原子燃料工業株式会社

熊取事業所

熊取事業所第5次設工認（1回目補正） コメント対応整理表（R3/7/19）

第5次設工認（第1回補正）に係る事実確認事項（個別事項）

図 金属製ダクトによる火災区画間の火炎の伝播防止の概略図

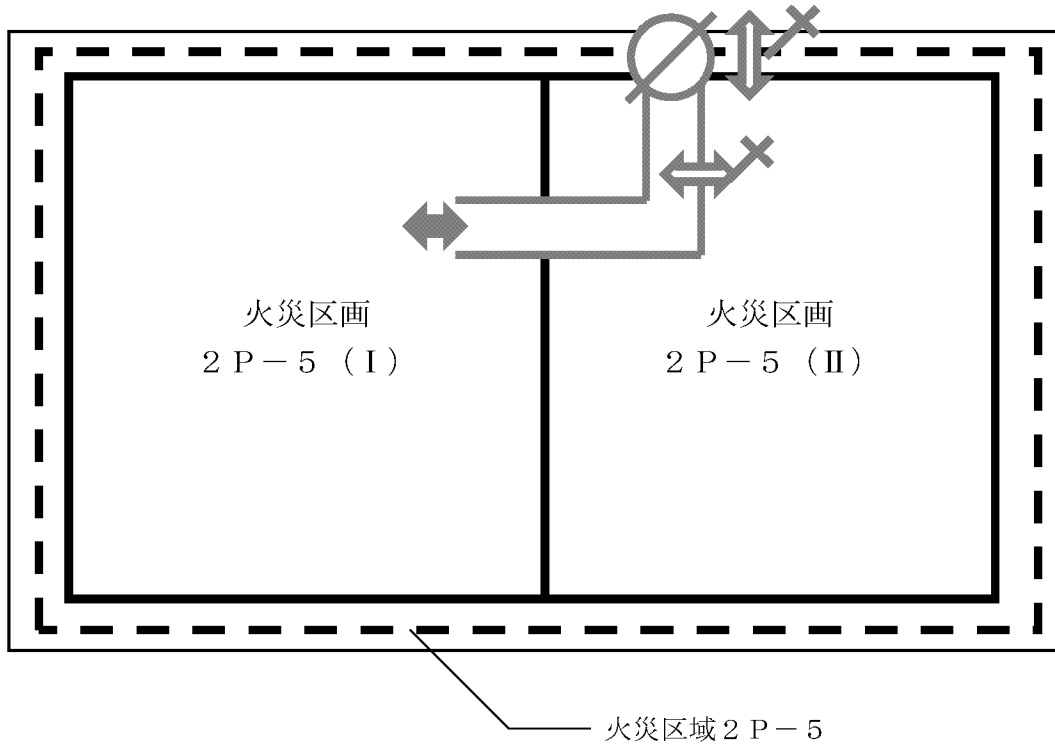
番号	コメント内容	回答／対応	補足資料
0629-53	(0603-41 の更問) 回答／対応の第2加工棟の記載で、「ダクトが一方の火災区画に対して火災区域境界の防火ダンパーに至るまでの間、通過するのみで開口部を持たないため、火災区画間の火災の伝搬経路とならない。」と説明されているが、説明になっていない。ダクトが燃焼した場合、他の火災区画、火災区域へダクトの開口部をとおして火災が伝搬しないことを説明すること。	第2加工棟において、火災区域境界と同一でない火災区画境界を貫通するのは、火災区画2P-5(I)と火災区画2P-5(II)の境界を貫通する気体廃棄設備の給気ダクトのみである。当該ダクトは第1種管理区域である火災区画2P-5(I)側には空気を供給するための開口部を設けるが、第2種管理区域側である2P-5(II)側においては火災区域境界の防火ダンパーに至るまでの区間は不燃性材料である金属製のダクトで囲まれているため、火災の伝播経路はなく、火災区画間の火災の伝播を防止できる。	補足資料 0629-53
0629-54	(0617-8 の更問) 回答／対応の基本方針書 p2396 は基本方針書 p2936 の誤記。	拝承。 コメント回答資料を修正する。	—
0629-55	<del>(0617-20 の更問)</del> <del>説明内容を理解できないので、系統図などを用いて説明すること。</del>	<欠番>	—
0629-56	(0617-21 の更問) 技術基準規則第11条第7項第3号については、焼結設備等の内部で、外部へ可燃性ガス（アンモニア分解ガス含む）を漏れさせないようパイロットバーナを用いて可燃性ガスを燃焼させているという認識である。従って、可燃性ガスの供給を自動的に停止する構造を不要とする根拠について説明すること。	技術基準規則第11条第7項第3号の要求「焼結設備等の内部で可燃性ガスを燃焼させるものは、燃焼が停止した場合に可燃性ガスの供給を自動的に停止する構造とすること。」に対して、連続焼結炉での可燃性ガスは、炉内から排出した雰囲気ガスの水素（アンモニア分解ガス）及びパイロットバーナのプロパンを、滞留させないように炉外で燃焼させており、また、制定後（当時第4条第7項第3号、昭和62年3月25日）の当該第11条第7項第3号の要求は変更はなく、当初設置時の連続焼結炉の設工認（平成5年3月12日）においても適用されていない。  パイロットバーナの失火において、水素ガスには0629-70に記載のとおり、この状態においても燃焼を続けているが、万一に備え、水素ガス（アンモニア分解ガス）の供給を自動的に停止する構造とするために、次回補正にて申請書の記載を変更する。	—

図 3 ( 5 ) E1 床開口部からの溢水の流出の経路の概略図

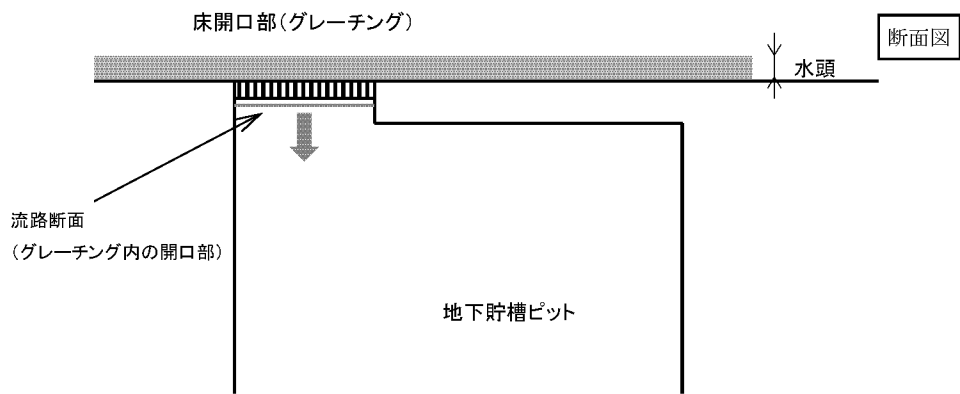
0629-82	<p>・p1382 図ト-W1建-21(2)において吹き抜けの部分の開口部が許可でいう「荷降ろし開口部」にあたるものと推察されるが、図において不明確なので名称を明確にして説明すること。</p> <p>また、場所は自明だが名称の記載が無いので「貯槽ピット開口部」についても図中で説明すること。</p>	<p>「荷降ろし開口部」は、許可申請書においては存在する開口部として示したが、溢水評価においては保守的に評価するため、開口部として考慮していない。設工認申請書においても、評価に含めていないため、認可を受ける対象外として記載していないが、許可申請書に合わせるために（ ）書きで記載することとして、次回補正にて追記する。</p> <p>また、「貯槽ピット開口部」についても、p1382 図ト-W1建-21(1)の次回補正にて追記する。なお、「貯槽ピット開口部」は、p2353の「許可からの変更」に示すとおり「床開口部（グレーチング）」と表記する。</p>	補足資料 0629-82
0629-83	<p>・許可添5別リ-95では、階段開口部の考慮すべき障壁として「障壁（柵）」というのがあるが、これは図でどう読み取れば良いのか説明すること。</p>	<p>許可申請書において、「障壁（柵）」は、階段開口部周辺の柵を示しており、実際は流出するが、保守的に流出を妨げる障壁として示している。</p> <p>設工認申請書付属書類11(p3149)の当該階段の開口部図に具体的に3方向が閉ざされ、開口部が1方向だけから流出することを示しているが、記載が不十分であるため、次回補正にて記載を追記する。</p>	補足資料 0629-83

図 3 ( 6 ) F2 及び G2 階段開口部からの溢水の流出の経路の概略図

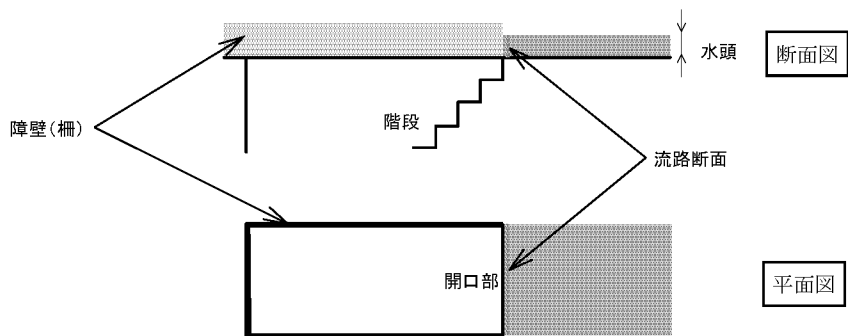
番号	コメント内容	回答／対応	補足資料
0629-84	・階段開口部の「流路断面積 0.03 m <sup>2</sup> 以上」というのは何を意図して記載しているのか、流出流量評価では、階段開口部の流路断面積は 0.076 m <sup>2</sup> にしており、0.03 m <sup>2</sup> という記載の意図が不明確なので説明すること。	上記 0629-83 も記載のとおり、階段開口部は床面の開口部であるが、柵による流出の妨げを考慮して、保守的に階段幅の長さと同じ長さの面積 (0.076 m <sup>2</sup> ) を仮定して評価していた。 設工認申請においては、より保守的に評価するため、流路断面積 0.03 m <sup>2</sup> (階段幅 (1 m) × 溢水深さ (0.03 m)) とした。付属書類 11 (p3149、p3153) に各開口部の流量評価と流出経路の概略図を示しているが、流路断面を示す位置が次回補正にて追記する。	補足資料 0629-83
0629-85	・ p1966 図リ一他ー6 (2) の漏水検知器の配置図について、溢水源の三角印がどの溢水源を示しているのか不明確なので図において説明すること。	p1966 図リ一他ー6 (2) 記載の図の付表では、事業者検査のために検知帯と対応する漏水表示盤における表示名称を記載しており、対応する具体的な溢水源 (または溢水経路) については、p2563 添付書類 2 加工施設の技術基準に関する規則への適合性に関する説明書 において記載している。検知対象とする溢水源との関連を明確にするため、添付書類 2 に記載の溢水源の対比表を添付図にも記載する。第 2 加工棟について示した図リ一他ー6 (1) についても補正申請にて同様に修正を行う。	補足資料 0629-85
0629-86	・ p1064 の仕様表では、溢水表示盤は 2 箇所を設置と記載があるが、p1966 の図中には 1 箇所しか見当たらない、残り 1 箇所は図のどこを見れば確認できるのか説明すること。	p1064 の仕様表に記載の溢水表示盤の設置箇所は誤記であり、p1966 の図中に示した 1 箇所が正である。補正申請にて修正する。	—
